REGIONE DEL VENETO
COMITATO TECNICO REGIONALE V. I. A.
(L.R. 18 febbraio 2016, n. 4)

Parere n. 196 del 07/12/2022

Oggetto: SELC S.R.L. – Progetto di ampliamento di una cava in sotterraneo denominata “Boarol”. Comune di localizzazione: Negrar (VR). Comuni interessati: Sant’Anna d’Alfaedo e Grezzana (VR).
Procedura per il rilascio del Provvedimento Autorizzatorio Unico Regionale (art. 27-bis del D.Lgs. n. 152/2006 e ss.mm.ii., L.R. n. 4/2016, L.R. 13/2018, L.R. 15/2018 e D.G.R. n. 568/2018).
Codice progetto 8/2020

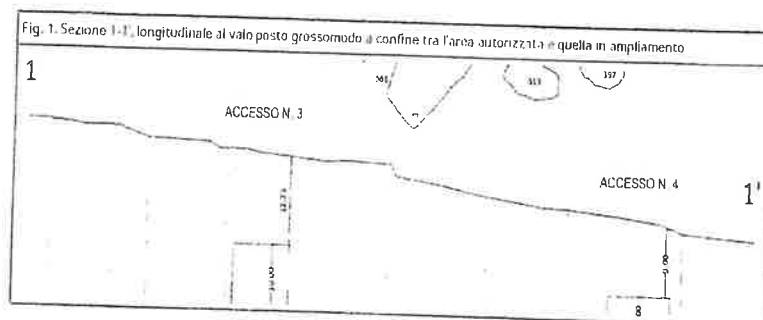
Il proponente riferisce che lo spessore di copertura fra il fondo dell'alveo e la volta degli ulteriori accessi in progetto è variabile tra un minimo di 9,9 m ca. in corrispondenza dell'accesso n. 4 ad un massimo di circa 12,7 m all'accesso n. 3, come da immagine seguente.

- nella fase di coltivazione, la realizzazione di un ulteriore accesso sotterraneo all'area di ampliamento in progetto, identificato come galleria n. 3, e l'eliminazione dell'attraversamento n. 4 indicato nel documento "allegato n. 34 - planimetria e sezioni";

- ff) limitare il numero di attraversamenti, che dovrebbero essere realizzati sotto il vaio a distanza ravvicinata, eliminando l'attraversamento n. 4 come indicato nell'all. 34 -- planimetria e sezioni, in considerazione del fatto che lo stesso interseca l'incisione valliva in corrispondenza del punto dove l'ammasso roccioso ha lo spessore minore;
